工程指示 / 要求簡箋(E.I.)

工程指示編號：EI / 0733 / 19

工程名稱：觀塘裕民坊

工程項目：Glass Cladding 室外企身收口鋁板(大貨 T1-T5)(TYP+SU)

名称	室外收边铝板	制图	JH	2019.4.29	修改	A	B	C
材料	3mm 铝板	复核	DL	2019.4.30	日期	2019.7.12	2019.10.9	2019.10.22
颜色	UCT803649 FXL-3	批准			图号	API-AP204 (1 of 2)

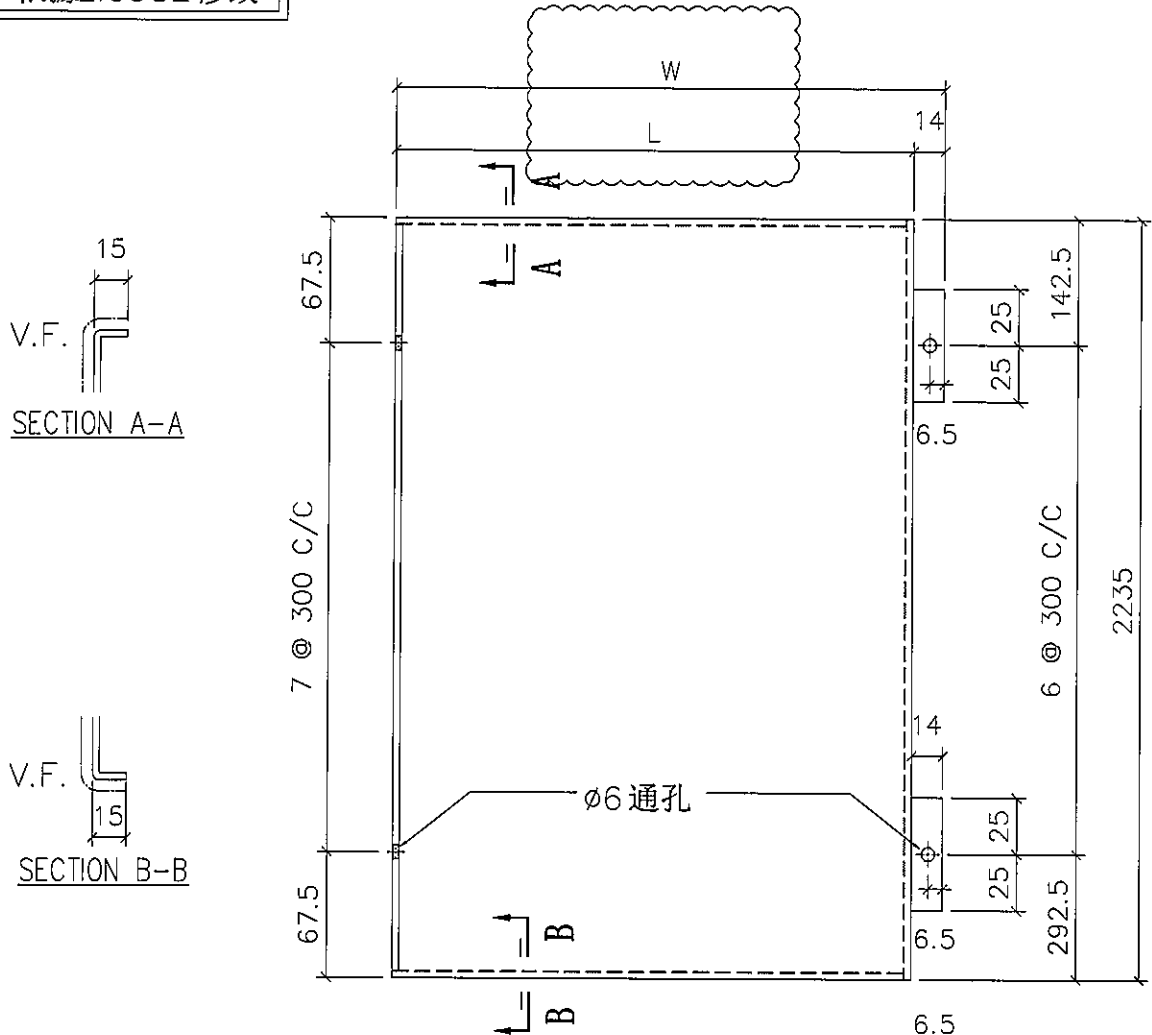
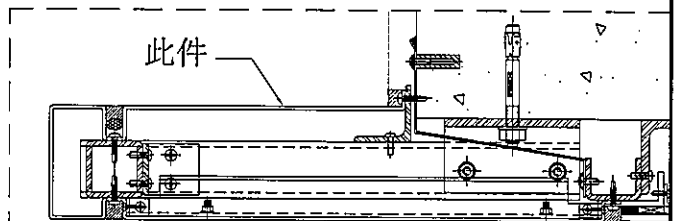
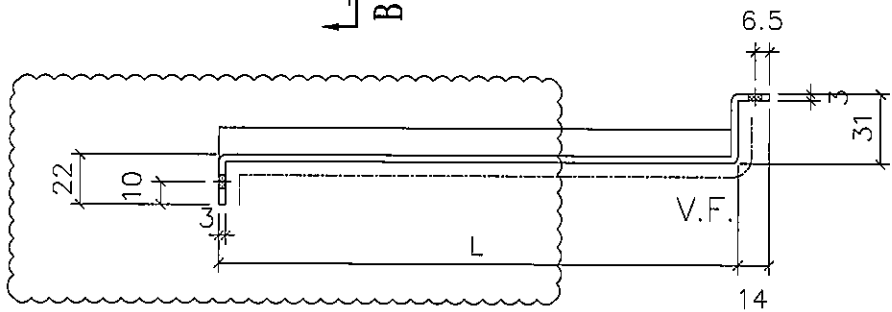
D 版: 1) 修改 T2 覆尺數為 L=225、W=239，

物料编号	层数	每层数	总数	使用位置	楼层	L	W
API-AP204	1	1	1	T1-A	07F	235	249
API-AP204	1	1	1	T1-H	07F	235	249
API-AP204	1	1	1	T2-B	07F	230 225	244 239
API-AP204	1	1	1	T3-B	07F	235	249
API-AP204	1	1	1	T5-A	07F	230	244
API-AP204	1	1	1	T5-M	07F	230	244
API-AP204	15	1	15	T1-A	09-26F	235	249
API-AP204	15	1	15	T1-H	09-26F	235	249
API-AP204	15	1	15	T2-B	09-26F	230 225	244 239
API-AP204	15	1	15	T3-B	09-26F	235	249
API-AP204	15	1	15	T5-A	09-26F	230	244
API-AP204	15	1	15	T5-M	09-26F	230	244
API-AP204	1	1	1	T1-A	28F	235	249
API-AP204	1	1	1	T1-H	28F	235	249
API-AP204	1	1	1	T2-B	28F	230 225	244 239
API-AP204	1	1	1	T3-B	28F	235	249
API-AP204	1	1	1	T5-A	28F	230	244
API-AP204	1	1	1	T5-M	28F	230	244
API-AP204	19	1	19	T1-A	29-49F	235	249
API-AP204	19	1	19	T1-H	29-49F	235	249
API-AP204	19	1	19	T5-A	29-49F	230	244
API-AP204	19	1	19	T5-M	29-49F	230	244
API-AP204	21	1	21	T3-B	29-51F	235	249
API-AP204	23	1	23	T2-B	29-53F	230 225	244 239
API-AP204	1	1	1	T1-A	50F	235	249

名称	室外收边铝板	制图	JH	2019.4.29	修改	A	B	C
材料	3mm 铝板	复核	DL	2019.4.30	日期	2019.7.12	2019.10.9	2019.10.22
颜色	UCT803649 FXL-3	批准			图号	API-AP213 (1 of 2)

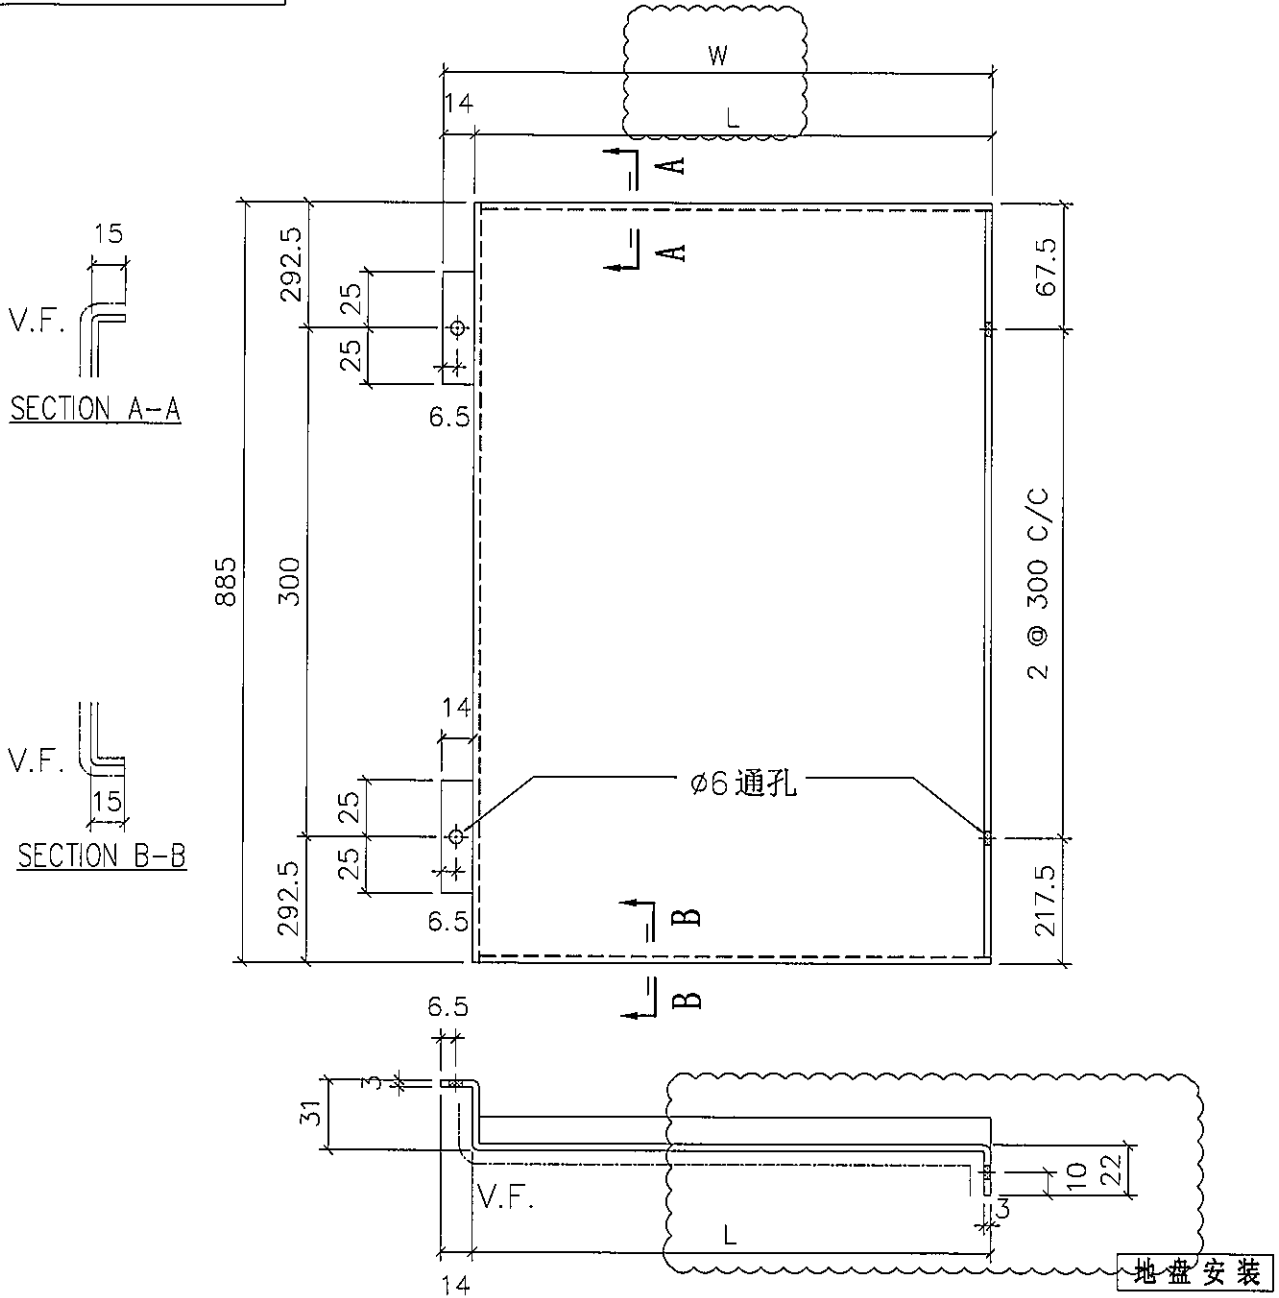
物料编号	层数	每层数	总数	使用位置	楼层	L	W
API-AP213	15	1	15	T1-B	09~26F	235	249
API-AP213	15	1	15	T1-E	09~26F	235	249
API-AP213	15	1	15	T1-G	09~26F	235	249
API-AP213	15	1	15	T2-A	09~26F	280 ²²⁵	244 ²³⁹
API-AP213	15	1	15	T2-M	09~26F	280 ²²⁵	244 ²³⁹
API-AP213	15	1	15	T3-A	09~26F	235	249
API-AP213	15	1	15	T3-F	09~26F	235	249
API-AP213	15	1	15	T5-L	09~26F	230	244
API-AP213	1	1	1	T1-B	28F	235	249
API-AP213	1	1	1	T1-E	28F	235	249
API-AP213	1	1	1	T1-G	28F	235	249
API-AP213	1	1	1	T2-A	28F	280 ²²⁵	244 ²³⁹
API-AP213	1	1	1	T2-M	28F	280 ²²⁵	244 ²³⁹
API-AP213	1	1	1	T3-A	28F	235	249
API-AP213	1	1	1	T3-F	28F	235	249
API-AP213	1	1	1	T5-L	28F	230	244
API-AP213	19	1	19	T1-B	29~49F	235	249
API-AP213	19	1	19	T1-E	29~49F	235	249
API-AP213	19	1	19	T1-G	29~49F	235	249
API-AP213	19	1	19	T5-L	29~49F	230	244
API-AP213	21	1	21	T3-A	29~51F	235	249
API-AP213	21	1	21	T3-F	29~51F	235	249
API-AP213	23	1	23	T2-A	29~53F	280 ²²⁵	244 ²³⁹
API-AP213	23	1	23	T2-M	29~53F	280 ²²⁵	244 ²³⁹

名称	室外收边铝板	制图	JH	2019.4.29	修改	A	B	C
材料	3mm 铝板	复核	DL	2019.4.30	日期	2019.7.12	2019.10.9	2019.10.22
颜色	UCT803649 FXL-3	批准			图号	API-AP216 (1 of 2)

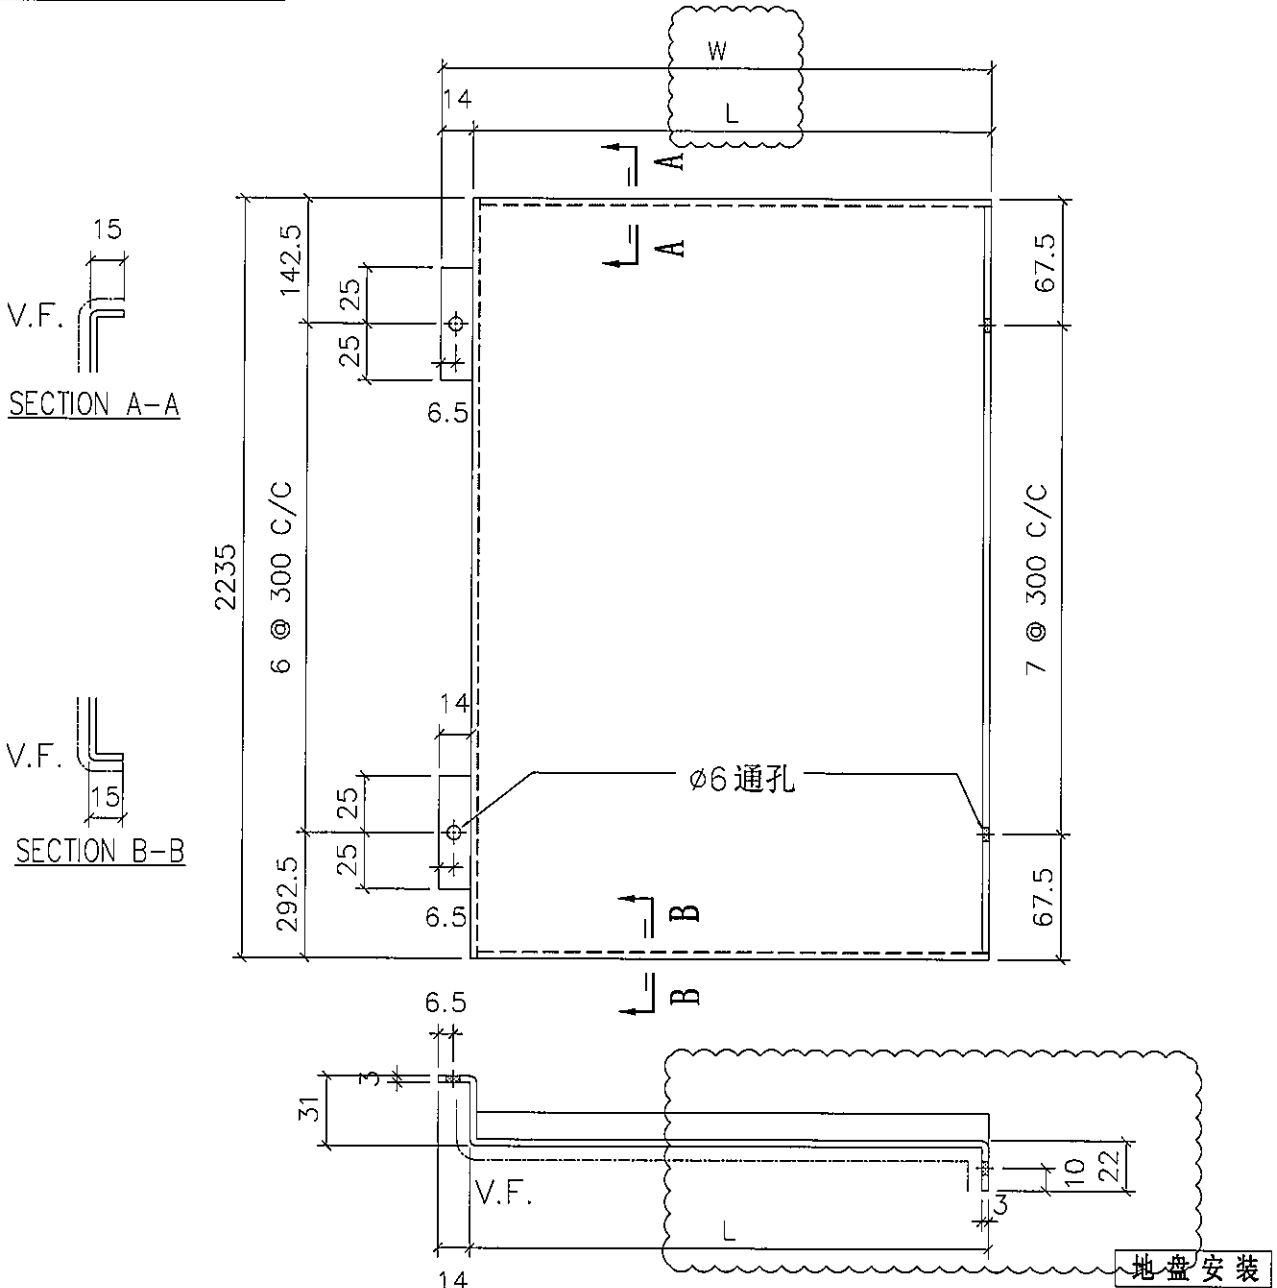
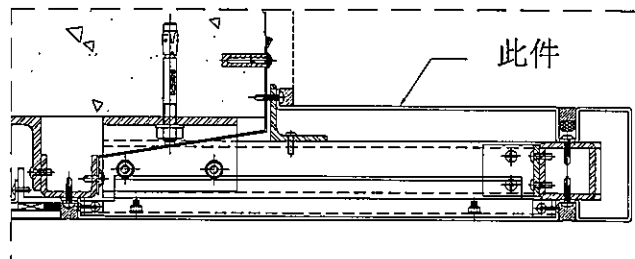
物料编号	层数	每层数	总数	使用位置	楼层	L	W
API-AP216	1	1	1	T1-B	07F	235	249
API-AP216	1	1	1	T1-E	07F	235	249
API-AP216	1	1	1	T1-G	07F	235	249
API-AP216	1	1	1	T2-A	07F	230-225	244-239
API-AP216	1	1	1	T2-M	07F	230-225	244-239
API-AP216	1	1	1	T3-A	07F	235	249
API-AP216	1	1	1	T3-F	07F	235	249
API-AP216	1	1	1	T5-L	07F	230	244
API-AP216	15	1	15	T1-B	09-26F	235	249
API-AP216	15	1	15	T1-E	09-26F	235	249
API-AP216	15	1	15	T1-G	09-26F	235	249
API-AP216	15	1	15	T2-A	09-26F	230-225	244-239
API-AP216	15	1	15	T2-M	09-26F	230-225	244-239
API-AP216	15	1	15	T3-A	09-26F	235	249
API-AP216	15	1	15	T3-F	09-26F	235	249
API-AP216	15	1	15	T5-L	09-26F	230	244
API-AP216	1	1	1	T1-B	28F	235	249
API-AP216	1	1	1	T1-E	28F	235	249
API-AP216	1	1	1	T1-G	28F	235	249
API-AP216	1	1	1	T2-A	28F	230-225	244-239
API-AP216	1	1	1	T2-M	28F	230-225	244-239
API-AP216	1	1	1	T3-A	28F	235	249
API-AP216	1	1	1	T3-F	28F	235	249
API-AP216	1	1	1	T5-L	28F	230	244
API-AP216	19	1	19	T1-B	29-49F	235	249

API-AP216	19	1	19	T1-E	29-49F	235	249
API-AP216	19	1	19	T1-G	29-49F	235	249
API-AP216	19	1	19	T5-L	29-49F	230	244
API-AP216	21	1	21	T3-A	29-51F	235	249
API-AP216	21	1	21	T3-F	29-51F	235	249
API-AP216	23	1	23	T2-A	29-53F	230-225	244-239
API-AP216	23	1	23	T2-M	29-53F	230-225	244-239
API-AP216	1	1	1	T1-B	50F	235	249
API-AP216	1	1	1	T1-E	50F	235	249
API-AP216	1	1	1	T1-G	50F	235	249
API-AP216	1	1	1	T5-L	50F	230	244
API-AP216	1	1	1	T3-A	52F	235	249
API-AP216	1	1	1	T3-F	52F	235	249
API-AP216	1	1	1	T2-A	55F	230-225	244-239
API-AP216	1	1	1	T2-M	55F	230-225	244-239

名称	室外收边铝板	制图	JH	2019.4.29	修改	A	B	C
材料	3mm 铝板	复核	DL	2019.4.30	日期	2019.7.12	2019.10.9	2019.10.22
颜色	UCT803649 FXL-3	批准			图号	API-AP322

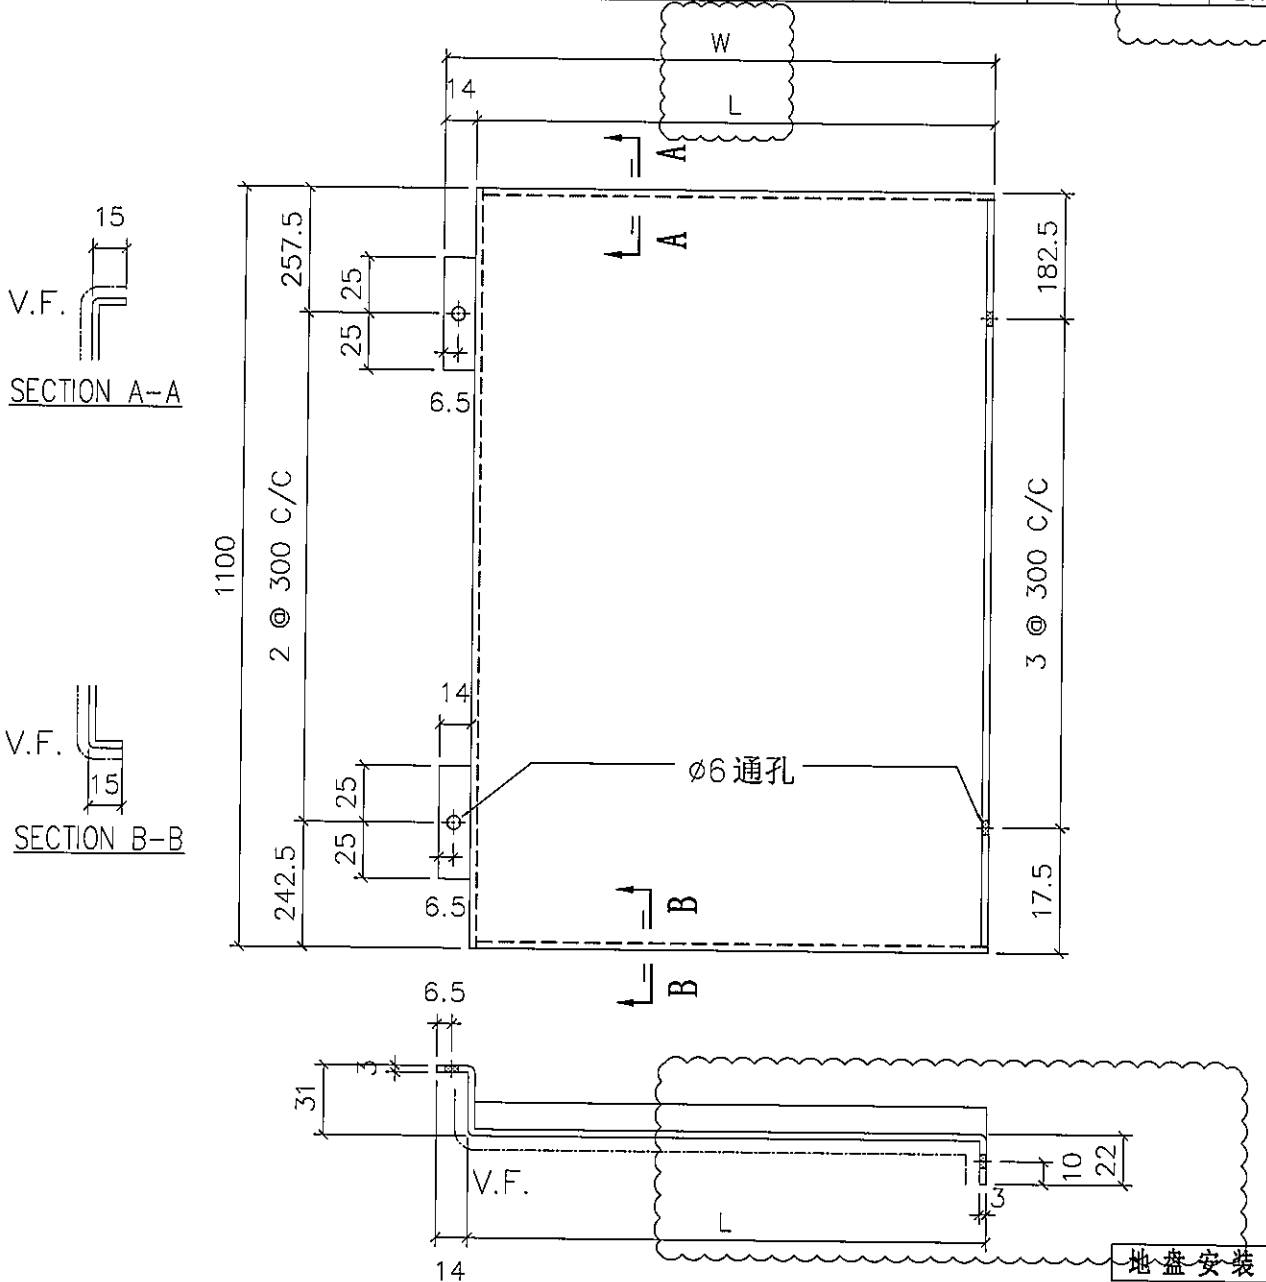
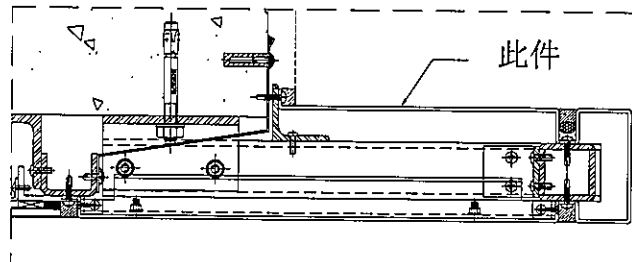
物料编号	层数	每层数	总数	使用位置	楼层	L	W
API-AP322	1	1	1	T1-B	27F	235	249
API-AP322	1	1	1	T1-E	27F	235	249
API-AP322	1	1	1	T1-G	27F	235	249
API-AP322	1	1	1	T2-A	27F	230 225	244 239
API-AP322	1	1	1	T2-M	27F	230 225	244 239
API-AP322	1	1	1	T3-A	27F	235	249
API-AP322	1	1	1	T3-F	27F	235	249
API-AP322	1	1	1	T5-L	27F	230	244

名称	室外收边铝板	制图	JH	2019.4.29	修改	A	B	C
材料	3mm 铝板	复核	DL	2019.4.30	日期	2019.7.12	2019.10.9	2019.10.22
颜色	UCT803649 FXL-3	批准			图号	API-AP406

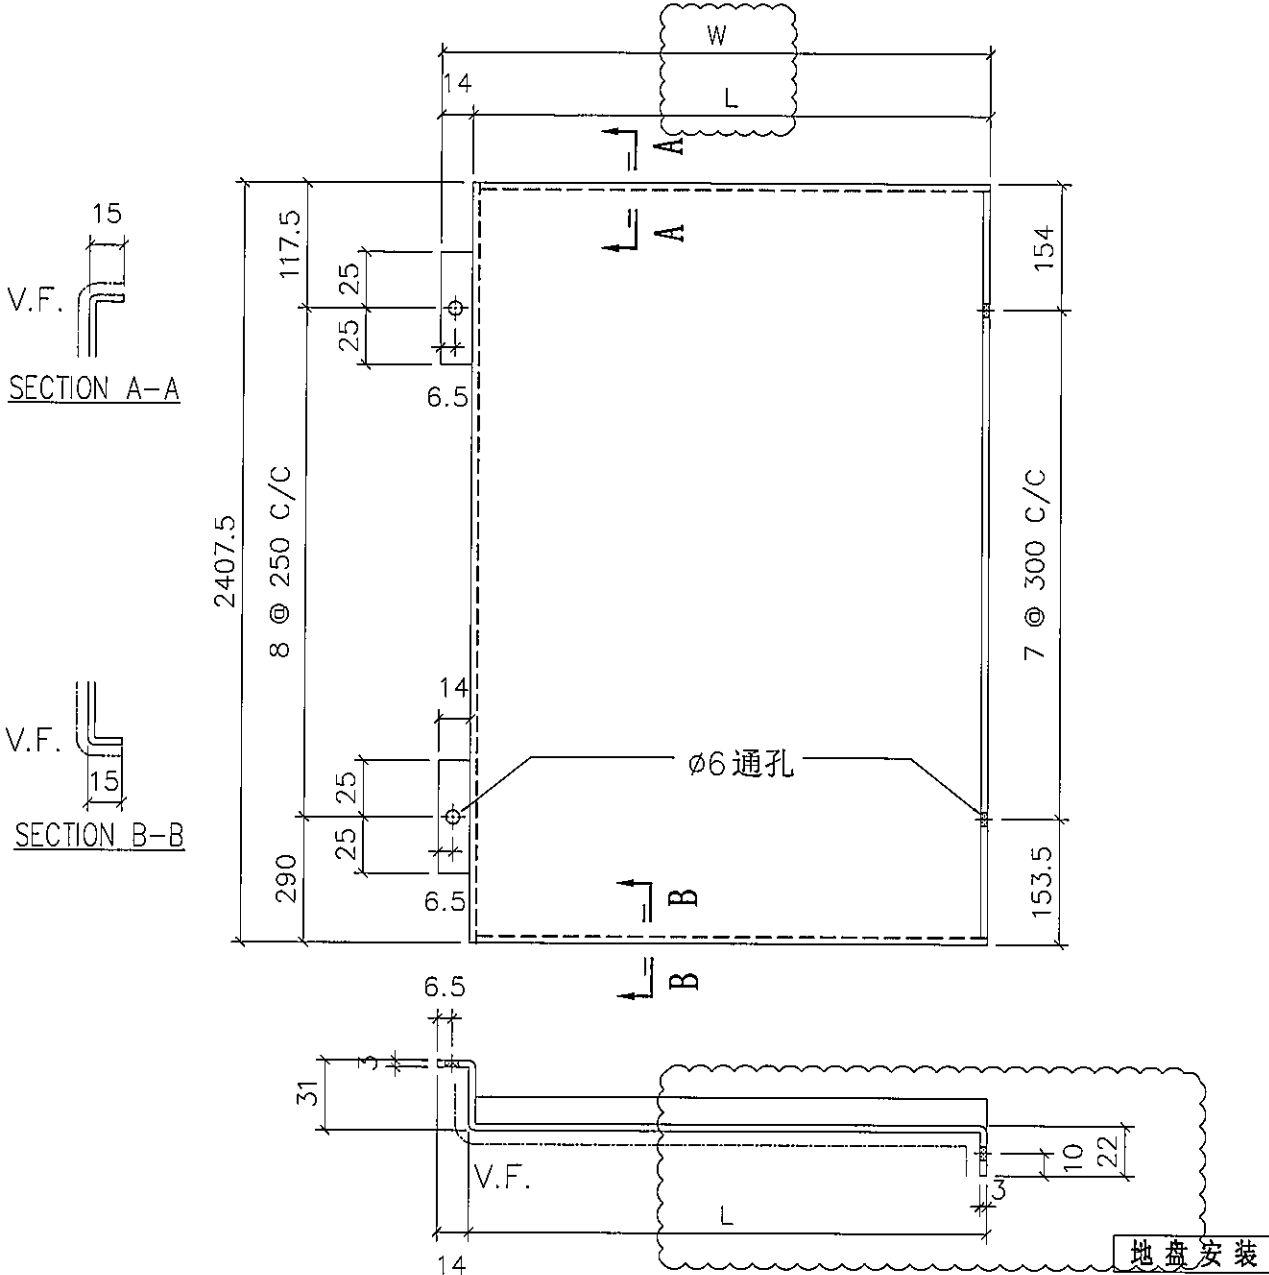
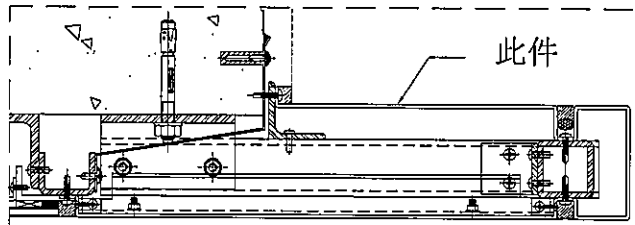
物料编号	层数	每层数	总数	使用位置	楼层	L	W
API-AP406	1	1	1	T1-B	06F	235	249
API-AP406	1	1	1	T1-G	06F	235	249
API-AP406	1	1	1	T2-A	06F	235 225	249 239
API-AP406	1	1	1	T2-M	06F	235 225	249 239
API-AP406	1	1	1	T3-A	06F	235	249
API-AP406	1	1	1	T3-F	06F	235	249
API-AP406	1	1	1	T5-L	06F	230	244
